国立研究開発法人日本原子力研究開発機構 核燃料サイクル工学研究所
再処理施設に係る廃止措置計画変更認可申請書

核燃料サイクル工学研究所 再処理施設 廃止措置計画変更認可申請書

(ガラス固化技術開発施設の熔融炉制御盤の更新)

(ガラス固化技術開発施設の固化セルのインセルクーラの電動機ユニットの交換)

別図-4 インセルクーラ配置図

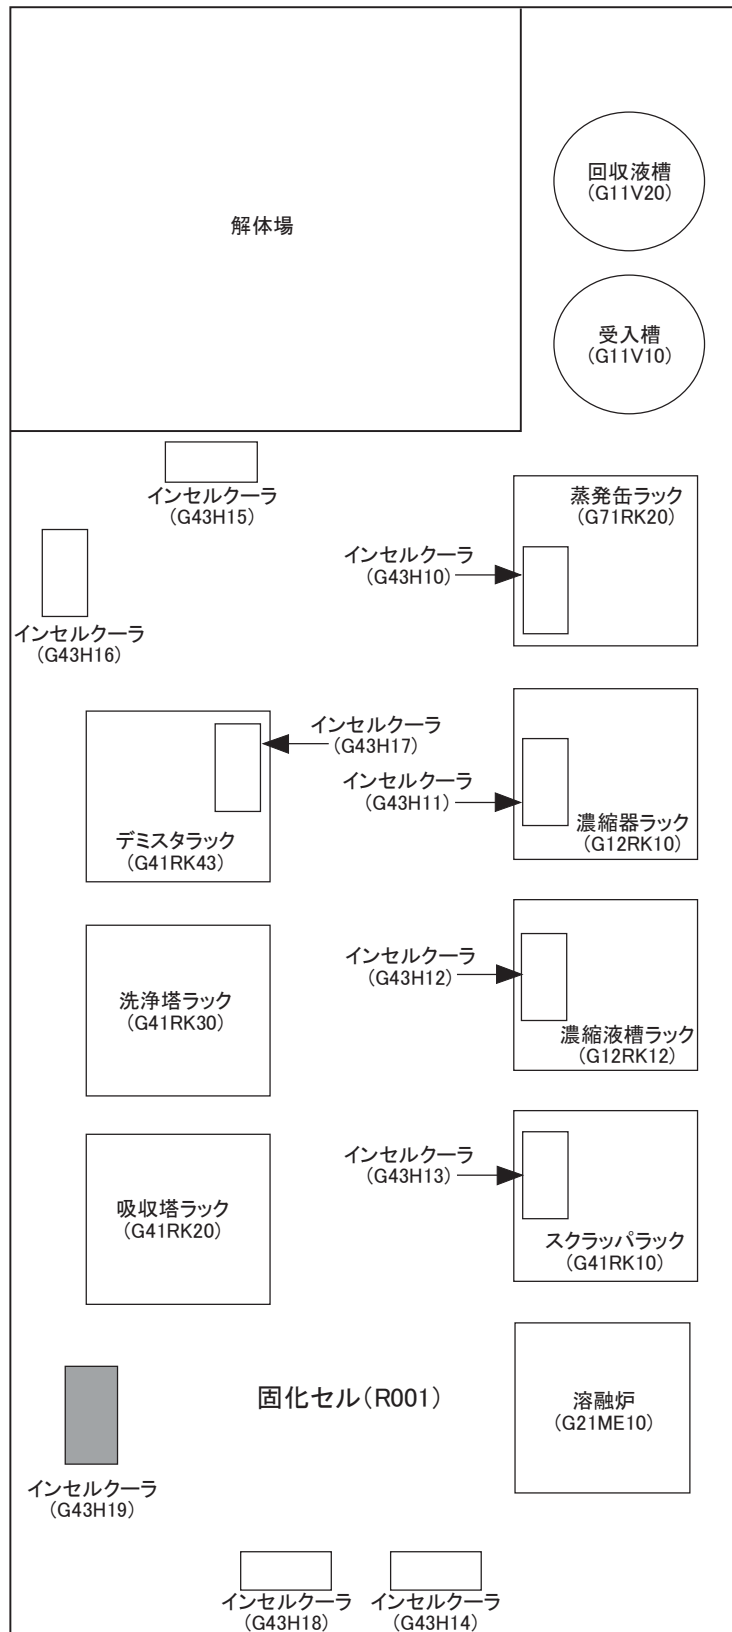
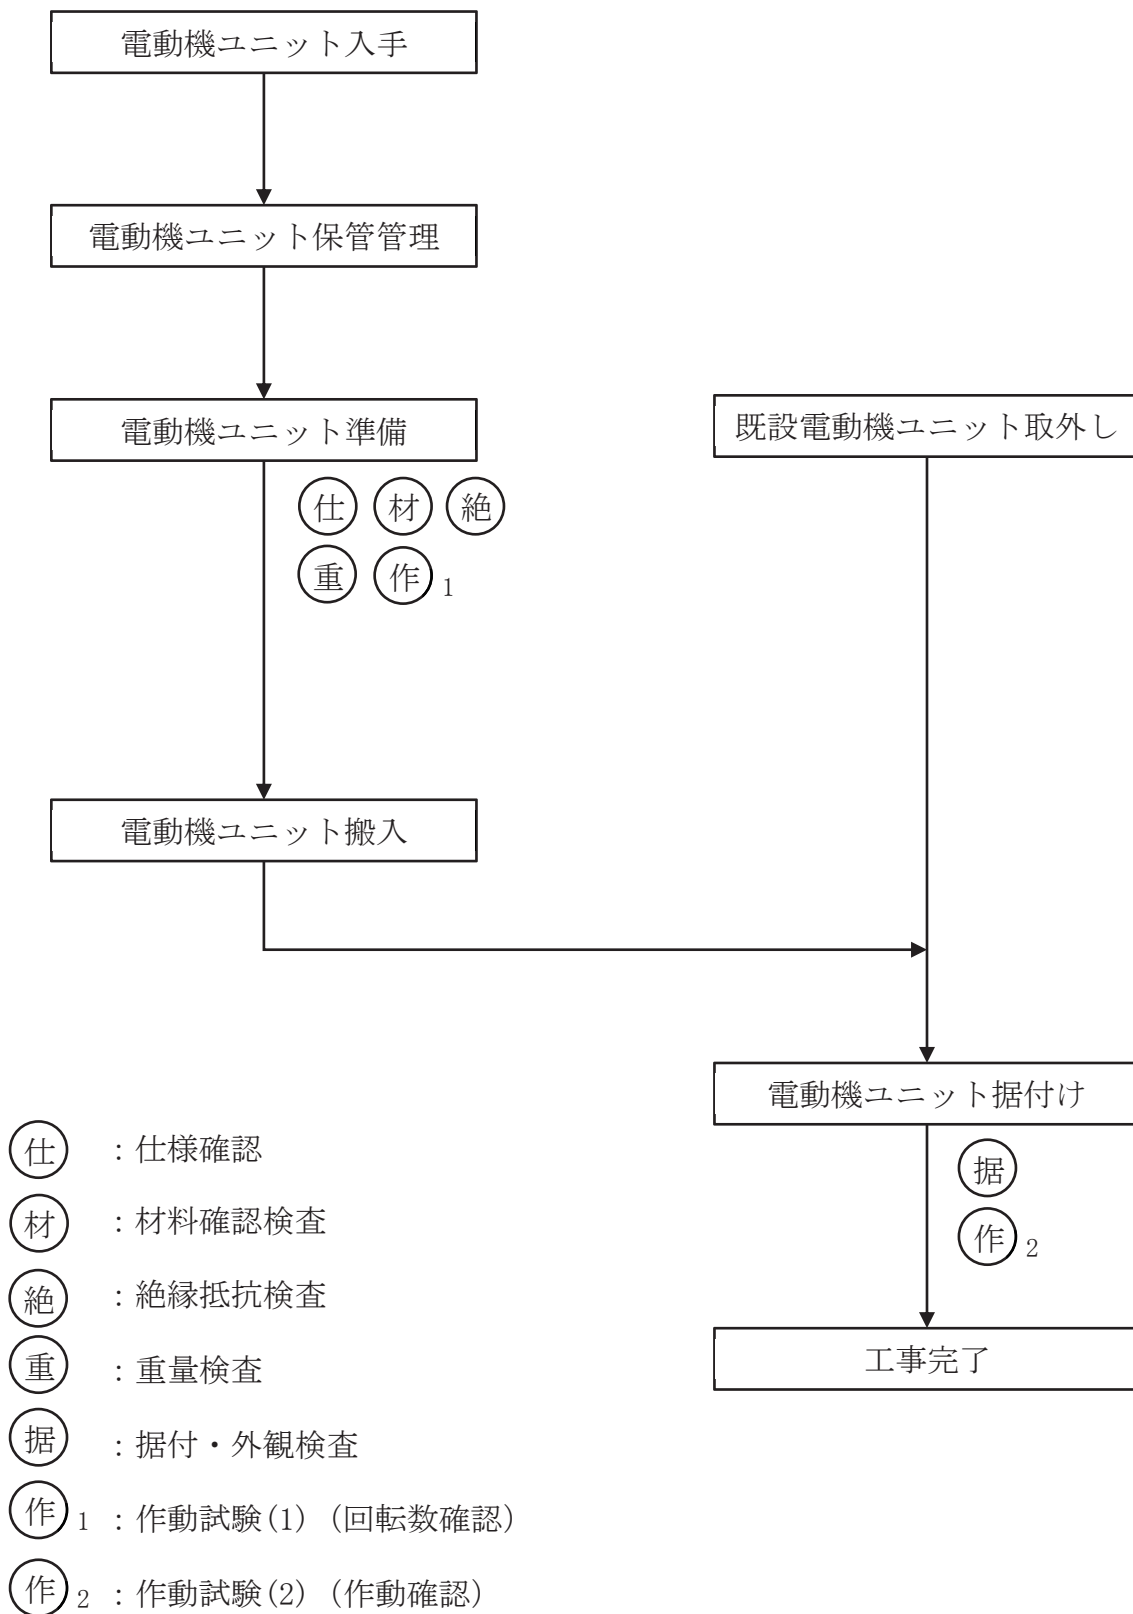
今回、工事を行うガラス固化技術開発施設の固化セルのインセルクーラの電動機ユニットの交換に係る廃止措置計画変更認可の申請は、平成元年 1 月 11 日に認可（63 安（核規）第 761 号）を受けた「その他再処理設備の附属施設（その 18）ガラス固化技術開発施設」のうち、固化セルのインセルクーラ（G43H19）のファン（G43H19.2）が停止^{*1}したことを踏まえ、当該ファンの構成品である電動機ユニットを既設と同一仕様の電動機ユニットと交換するものである。

インセルクーラの設計条件を表－1、インセルクーラ系統概要図を別図－1、インセルクーラ（G43H19）概要図を別図－2、電動機ユニット概要図を別図－3、インセルクーラ配置図を別図－4に示す。
